产品型号	BJ3114	设计	制图	审核	核准	视图
名称	装配图		罗映刚	2008.09.30		
材料		第 1 页, 共 1 页	比例:	2: 1: 1		
绘图单位: mm 普通公差: ± 0.05		BAO JIE ELECTRONICS (SHEN ZHEN) LIMITED 宝捷時計电子 (深圳) 有限公司

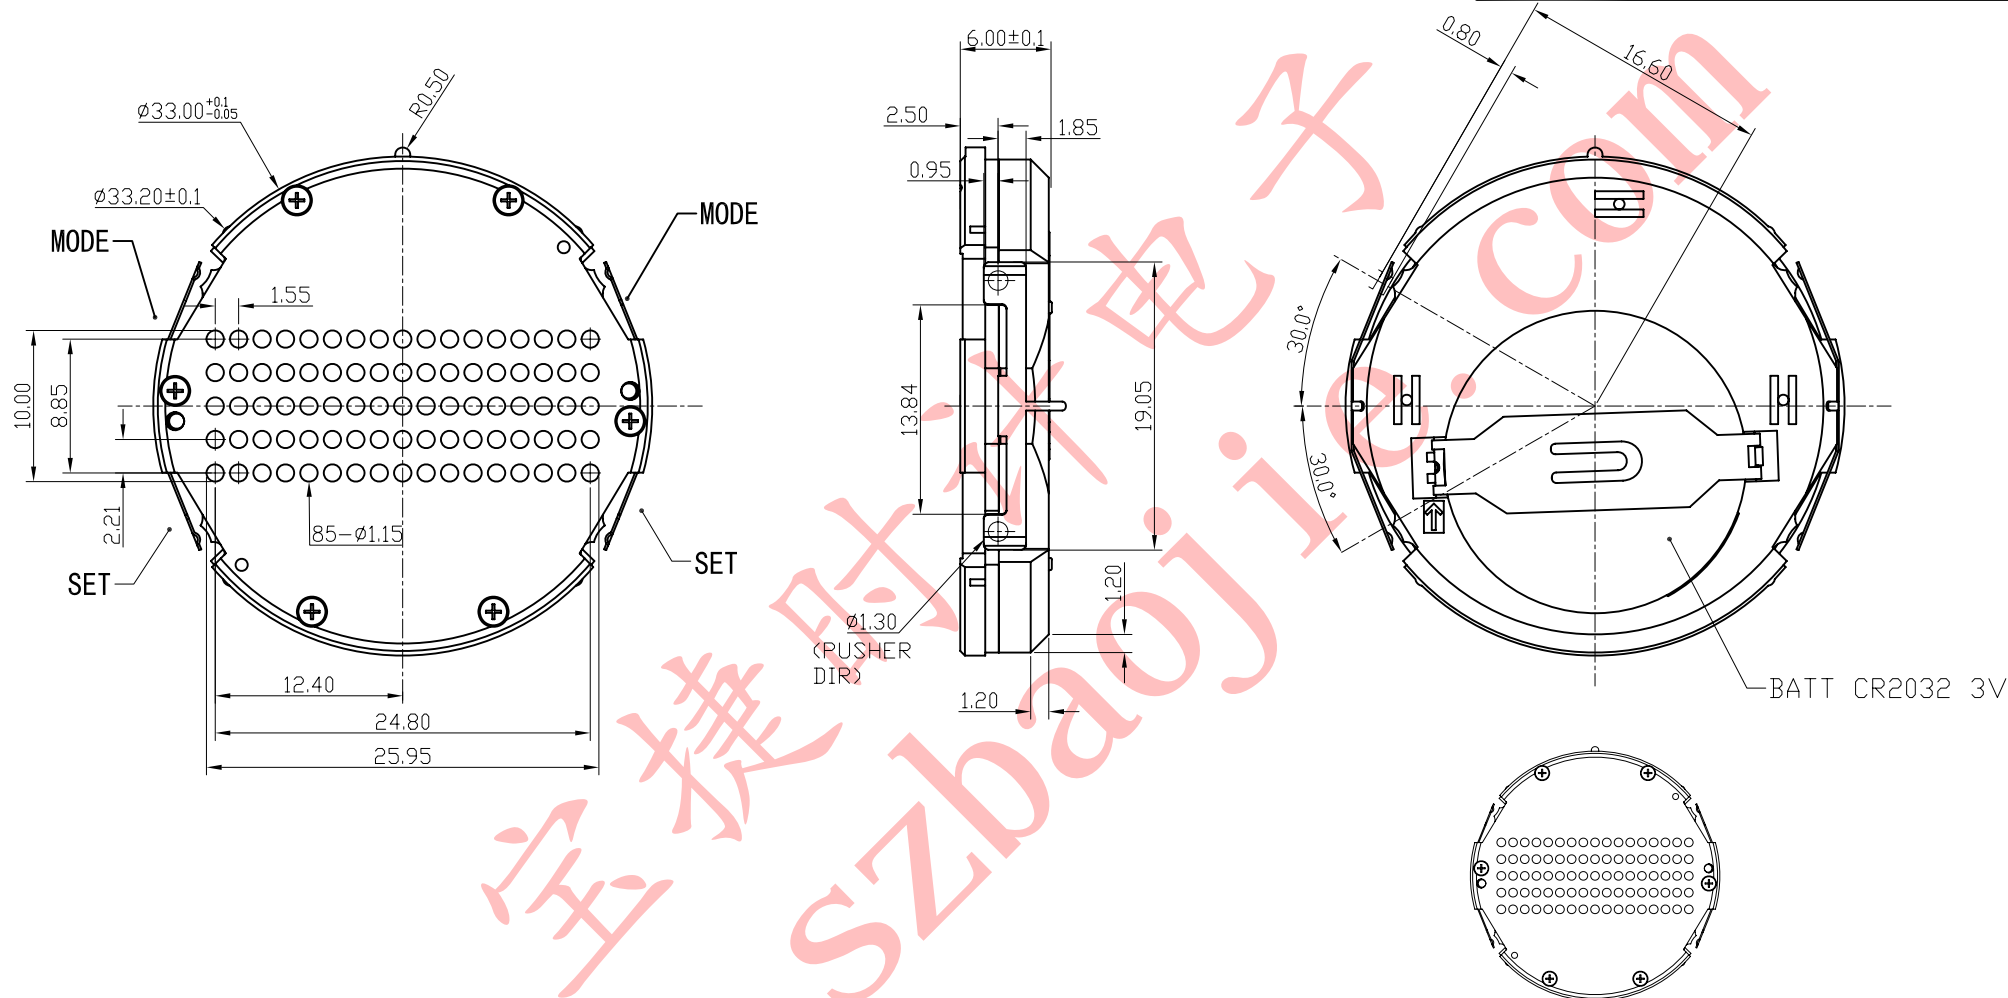
修订	版本	C
1	由一个侧按片改成两个侧按片	2008/09/17	
2	机芯总厚度从5.6mm增厚到6.0mm	2008/09/30

- 机芯尺寸 (包含突出): $\phi 33.20 \pm 0.1$
- 机芯尺寸 (不包含突出): $\phi 33.00^{+0.05}_{-0.1}$
- 机芯厚度 (无蜂鸣片): 6.0 ± 0.1
- 建议配壳尺寸 (不含字面厚度): $\phi 33.10^{+0.05}_{-0} \times 6.05^{+0.05}_{-0}$
